Ocena przyrodnicza - uzupełnienie raportu dot. budowy elektrowni wiatrowej o mocy znamionowej 1000 kW i wysokości do 115 m, na działce o numerze ewidencyjnym 277/2- obręb Świerczyny, położonej w miejscowości Nowe Świerczyny, gmina Bartniczka.

Rycina 1. Rycina uzupełniająca informacje.

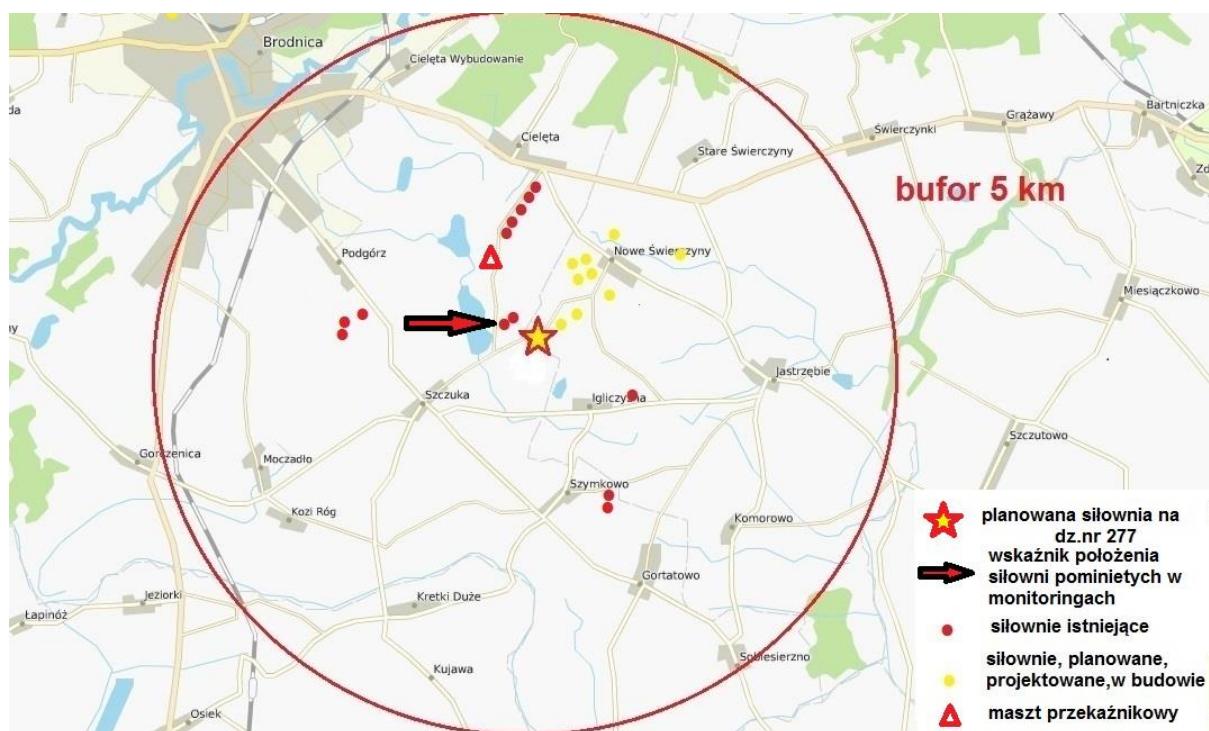
Ad. 1 i 2 Uzupełnienie raportu chiropterologicznego.

Zgodnie z postanowieniem uzupełniono dokumentację monitoringu chiropterologicznego i ornitologicznego o rycinę z zaznaczonym położeniem dwóch pominiętych, pracujących siłowni wiatrowych na działce nr 109 (dawniej nr 107) w obrębie Szczuka. Siłownie oznaczono (zgodnie z legendą) punktami czerwonymi a ich położenie zaznaczono strzałką (Rycina 1). Lokalizacja jest zgodna z wykazem otrzymanym z Gminy Brodnica (Tabela 1).

Rycina 2. Rozmieszczenie siłowni istniejących oraz planowanych, projektowanych lub w fazie budowy w buforze 5km i 20km oraz kierunki migracji wiosennej i jesiennej ptaków (niebieskie strzałki)

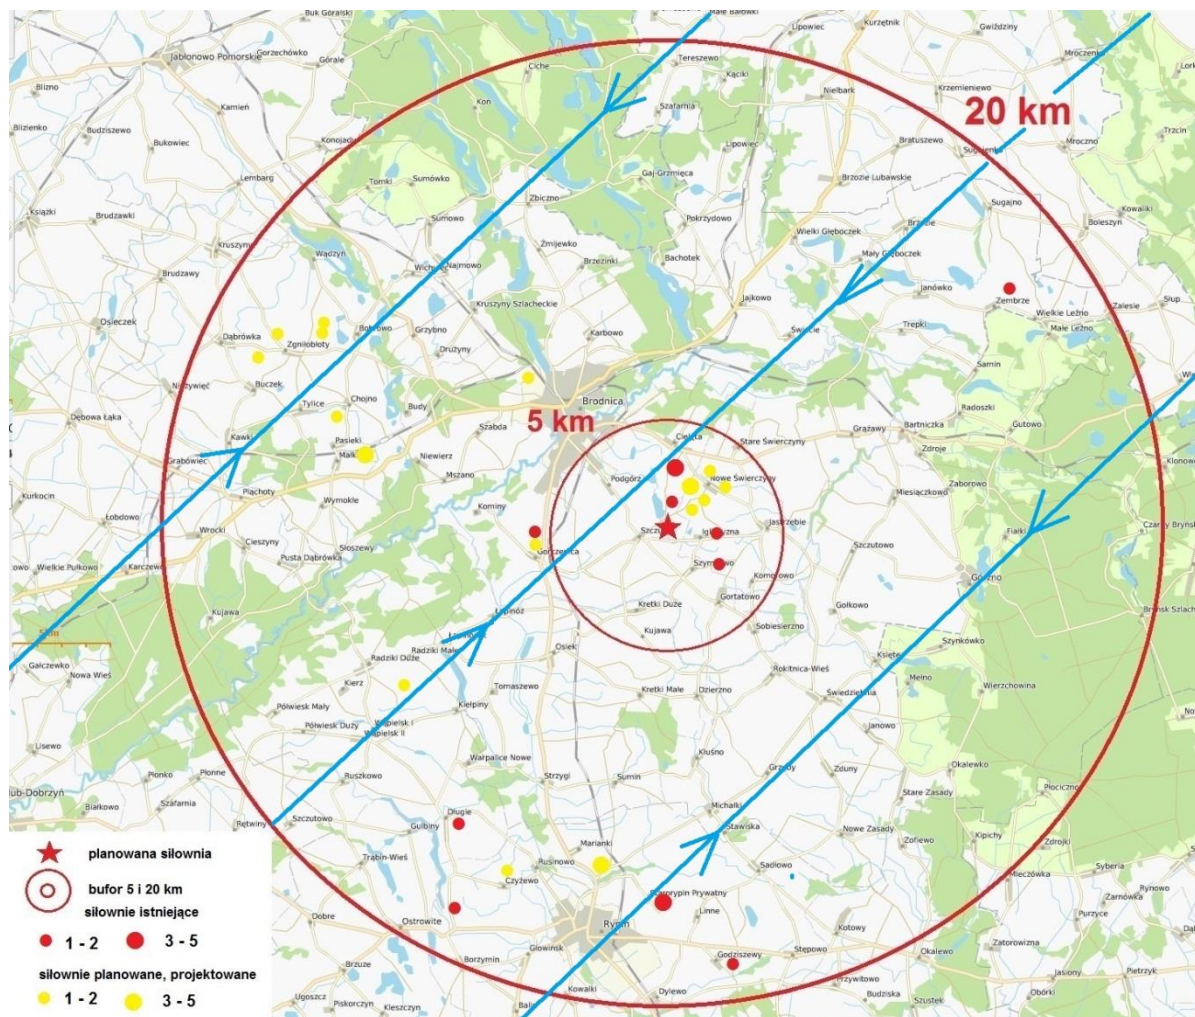
Ad.3b Uwzględnienie w ocenie oddziaływania skumulowanego wszystkich siłowni w promieniu 5 i 20 km.

Łącznie w zasięgu obu buforów istnieje 25 siłowni pracujących i 28 jest w fazie projektowania, planowania i w budowie (Rycina 2, Tabela 1,2). W obrębie bufora 5 km znajduje się 13 siłowni. Projektowanych, planowanych lub w fazie budowy jest 10 siłowni włącznie z projektem na działce 277) (Rycina 3, Tabela 5).
